MCGB-Ø16~Ø32 連接塊

設 變 通 知

MCGB-連接塊，將進行如下述變更，很抱歉造成客戶困擾，敬請理解配合，謝謝。

變更前	變更後
規格:MCGB-Ø16 氣缸外觀尺寸	規格:MCGB-Ø16 氣缸外觀尺寸

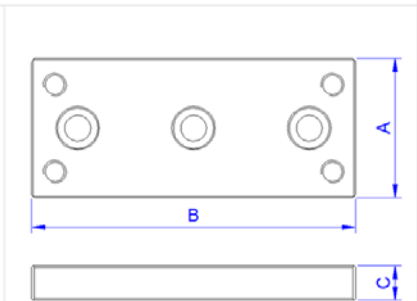
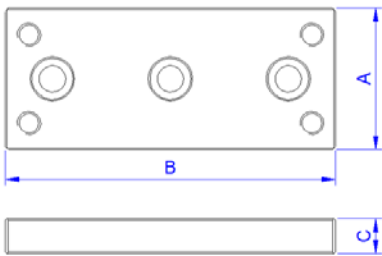
為方便備料及加工，並統一素材，故設變 MCGB-Ø16~Ø32 連接塊外型尺寸，使 MCGB/MCGS-連接塊共用素材。

Model	A	B	C	Model	A	B	C
Ø16	25	62	10	Ø16	25	62	8
Ø20	30	72	10	Ø20	30	81	10
Ø25	38	86	10	Ø25	38	91	10
Ø32	48	112	12	Ø32	44	110	12
